Urbanistická štúdia „IBV Kapustniská IV.etapa - Sered'“

- Návrh na uznesenie
- Dôvodovú správu
- Žiadosti
- Urbanistickú štúdiu „IBV Kapustniská IV. etapa - Sered'“
- Vyhodnotenie stanovísk a pripomienok k návrhu UŠ

Vec: Urbanistická štúdia „IBV Kapustníská IV. etapa“ - návrh
- žiadosť o spoluprácu pri prerokovaní urbanistickej štúdie

STUPEN P.D. 031/ 789/3450
 DOKUMENTÁCIA: URBANISTICKÁ STUŽKA
 DÁTUM: 12/20
 ČÍSLO: 08/2022
 MIERKA: 1:1000
 ČISTOPIS

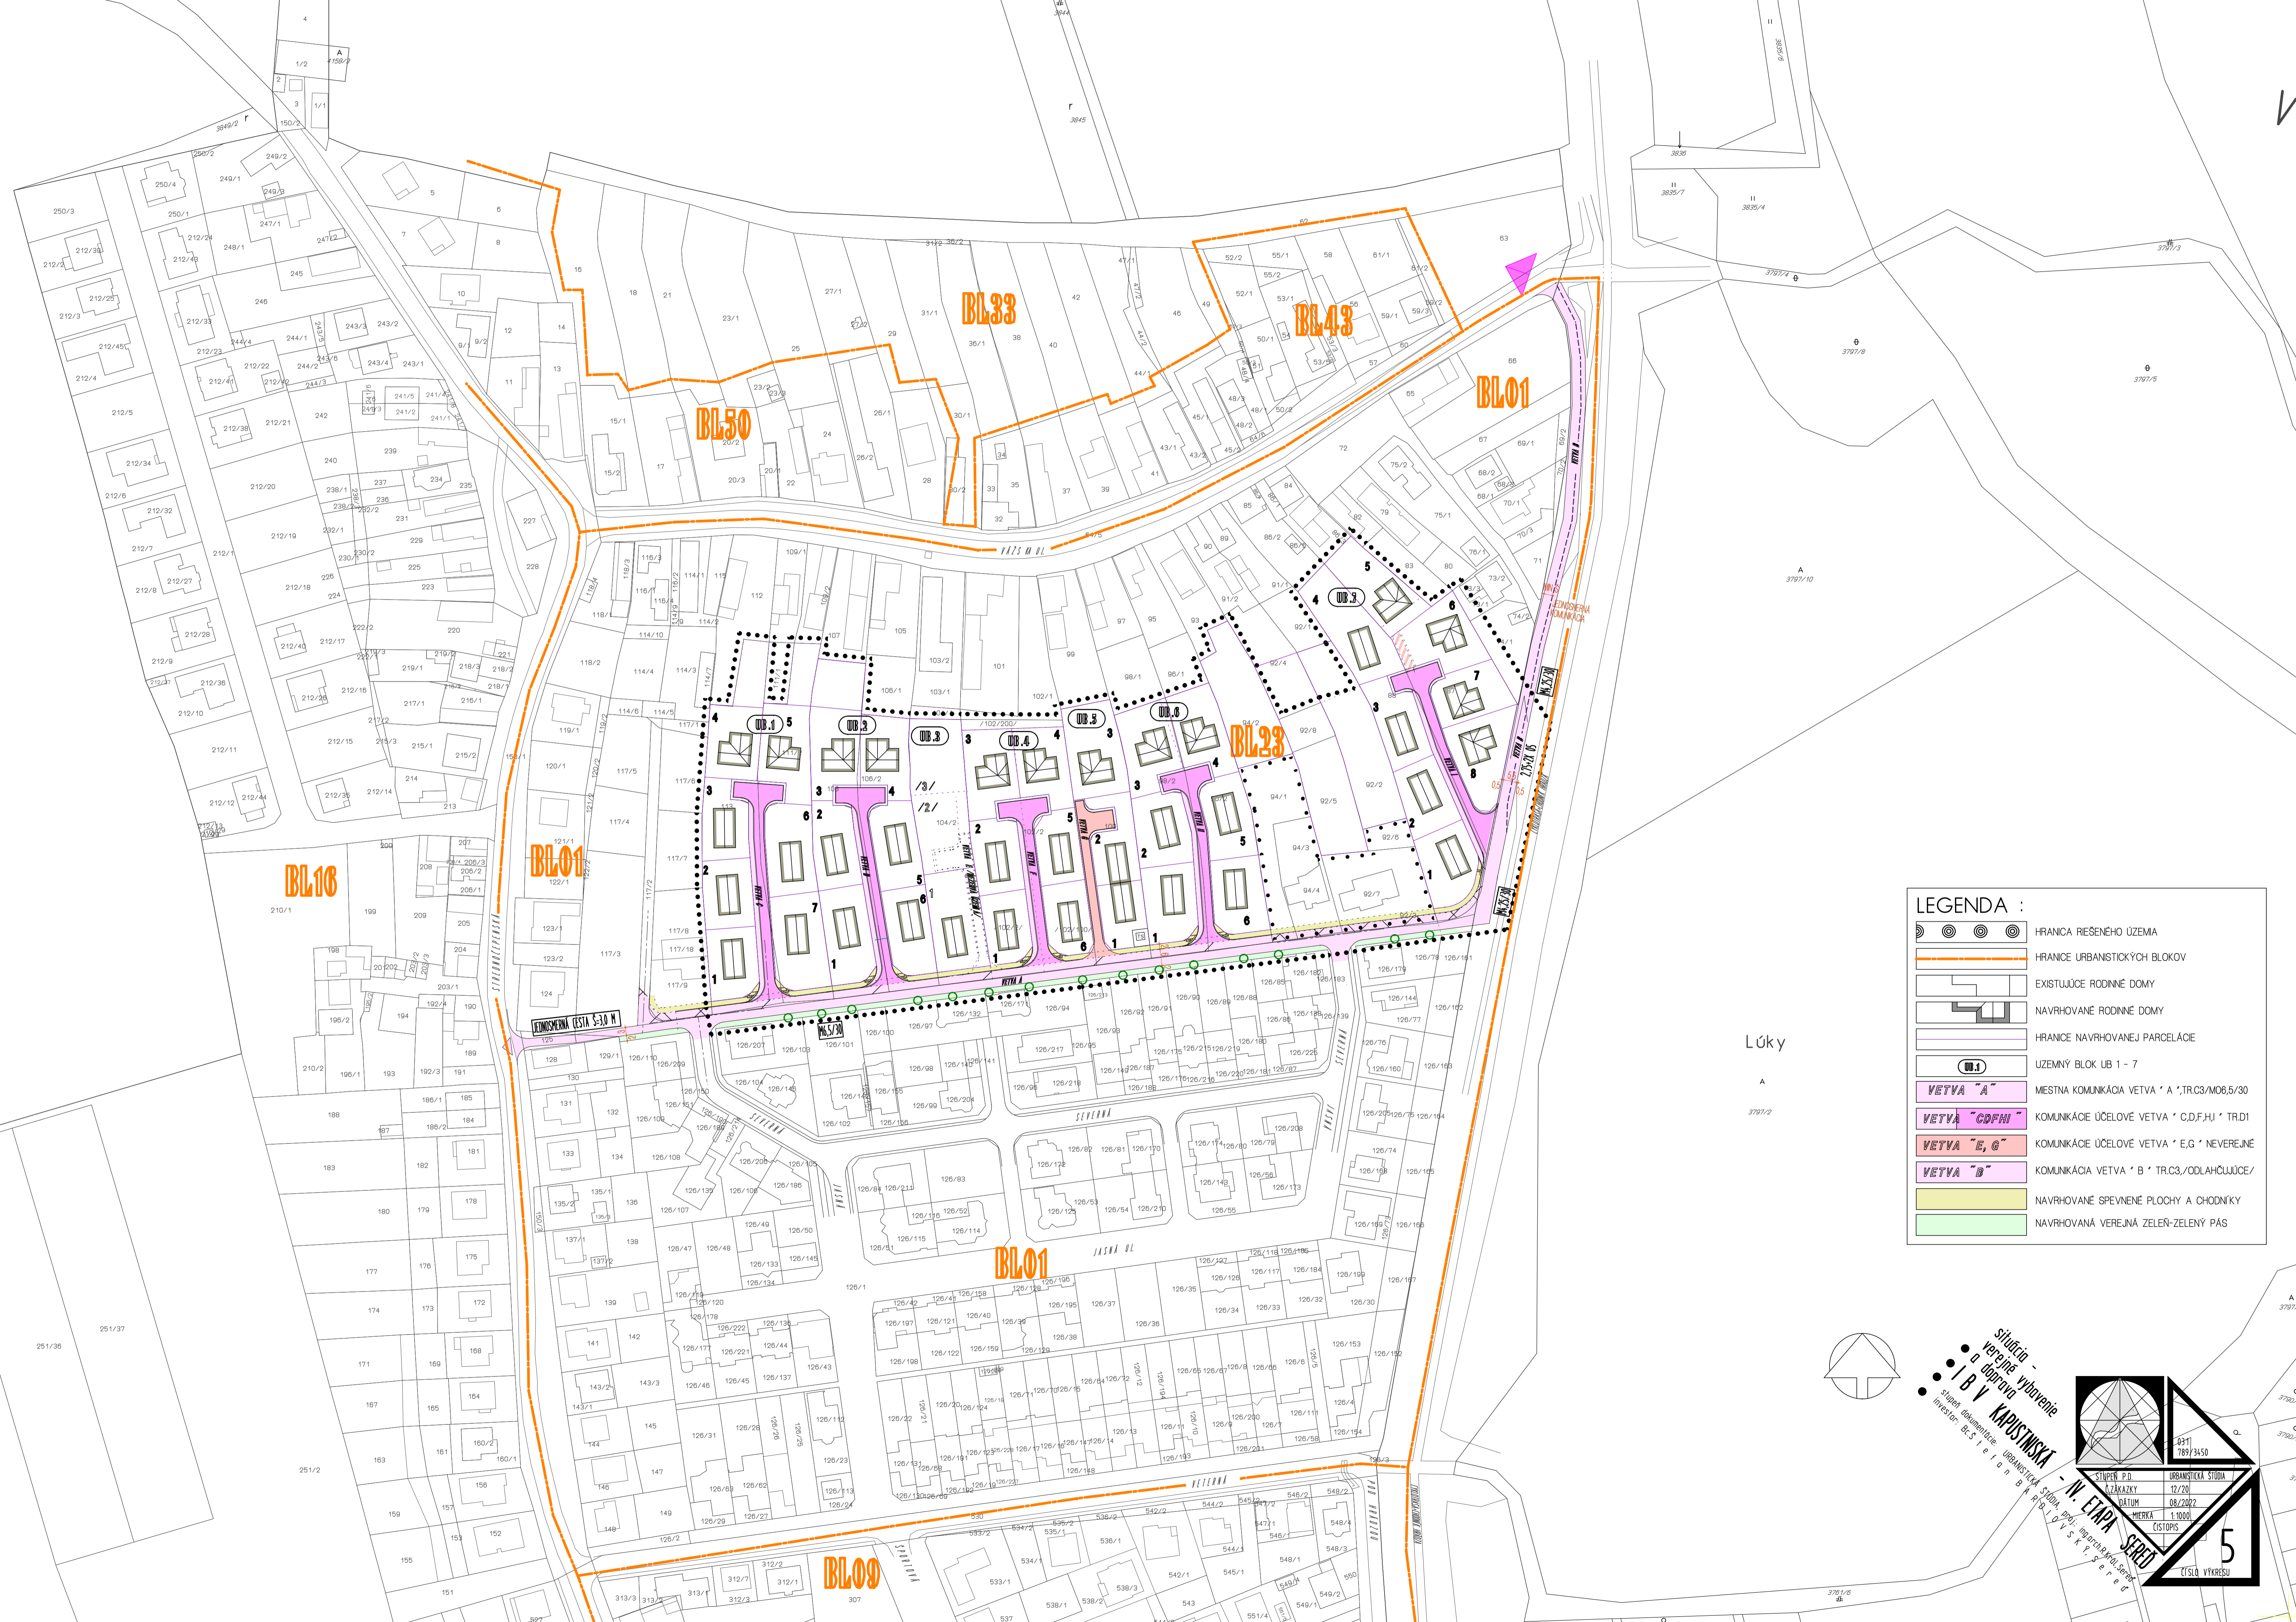
4. S bodom 3. súvisí aj otázka zvýšeného prejazdu ponad nefunkčné podzemné odľahčovacie potrubie na križovatke Veterná - Jasná.
5. Vo výkrese Situácia verejné vybavenie a doprava je nesprávne zakreslená a pomenovaná ulica Športová. Tá sa končí na križovatke ulíc Veterná - Športová. Ďalej smerom na obytný súbor Kapustníská vedie ulica Jasná, ktorá ani zďaleka nedosahuje kvality Športovej ulice, hlavne čo sa týka kvality povrchu komunikácie a jej rozmerov (šírka cesty). Toto vedie k zmätočnej

4. *S bodom 3. súvisí aj otázka zvýšeného prejazdu ponad nefunkčné podzemné odľahčovacie potrubie na križovatke Veterná - Jasná.*
5. *Vo výkrese Situácia verejné vybavenie a doprava je nesprávne zakreslená a pomenovaná ulica Športová. Tá sa končí na križovatke ulíc Veterná - Športová. Ďalej smerom na obytný súbor Kapustniská vedie ulica Jasná, ktorá ani zďaleka nedosahuje kvality Športovej ulice, hlavne čo sa týka kvality povrchu komunikácie a jej rozmerov (šírka cesty). Toto vedie k zmatečnej predstave o dopravných pomeroch.*

4. S bodom 3. súvisí aj otázka zvýšeného prejazdu ponad nefunkčné podzemné odľahčovacie potrubie na križovatke Veterná - Jasná.
 5. Vo výkrese Situácia verejné vybavenie a doprava je nesprávne zakreslená a pomenovaná ulica Športová. Tá sa končí na križovatke ulíc Veterná - Športová. Ďalej smerom na obytný súbor Kapustníská vedie ulica Jasná, ktorá ani zďaleka nedosahuje kvality Športovej ulice, hlavne čo sa týka kvality povrchu komunikácie a jej rozmerov (šírka cesty). Toto vedie k zmatečnej predstave o dopravných pomeroch.

4. S bodom 3. súvisí aj otázka zvýšeného prejazdu ponad nefunkčné podzemné odľahčovacie potrubie na križovatke Veterná - Jasná.
5. Vo výkrese Situácia verejné vybavenie a doprava je nesprávne zakreslená a pomenovaná ulica Športová. Tá sa končí na križovatke ulíc Veterná - Športová. Ďalej smerom na obytný súbor Kapustníská vedie ulica Jasná, ktorá ani zďaleka nedosahuje kvality Športovej ulice, hlavne čo sa týka kvality povrchu komunikácie a jej rozmerov (šírka cesty). Toto vedie k zmätočnej predstave o dopravných pomeroch.

5. Vo výkrese *Situácia verejné vybavenie a doprava je nesprávne zakreslená a pomenovaná ulica Športová. Tá sa končí na križovatke ulíc Veterná - Športová. Ďalej smerom na obytný súbor Kapustníská vedie ulica Jasná, ktorá ani zďaleka nedosahuje kvality Športovej ulice, hlavne čo sa týka kvality povrchu komunikácie a jej rozmerov (šírka cesty). Toto vedie k zmätočnej predstave o dopravných pomeroch.*

5. S bodom 4. súvisí aj otázka zvýšeného prejazdu ponad nefunkčné podzemné odľahčovacie potrubie (vlastník ZIPP) na križovatke Veterná - Jasná.
6. Vo výkrese Situácia verejné vybavenie a doprava je nesprávne zakreslená a pomenovaná ulica Športová. Tá sa končí na križovatke ulíc Veterná - Športová. Ďalej smerom na obytný súbor Kapustníská vedie ulica Jasná, ktorá ani zďaleka nedosahuje kvality Športovej ulice, hlavne čo sa týka kvality povrchu komunikácie a jej rozmerov (šírka cesty). Toto vedie k zmätočnej predstave o dopravných pomeroch.

5. *S bodom 3. Súvisí aj otázka prejazdu ponad nefunkčné podzemné odľahčovacie potrubie na križovatke Veterná – Jasná.*
6. *Vo výkrese Situácia verejné vybavenie a doprava je nesprávne zakreslená a pomenovaná ulica Športová. Tá sa končí na križovatke ulíc Veterná - Športová. Ďalej smerom na obytný súbor Kapustníská vedie ulica Jasná, ktorá ani zďaleka nedosahuje kvality Športovej ulice, hlavne čo sa týka kvality povrchu komunikácie a jej rozmerov (šírka cesty). Toto vedie k zmätočnej predstave o dopravných pomeroch.*
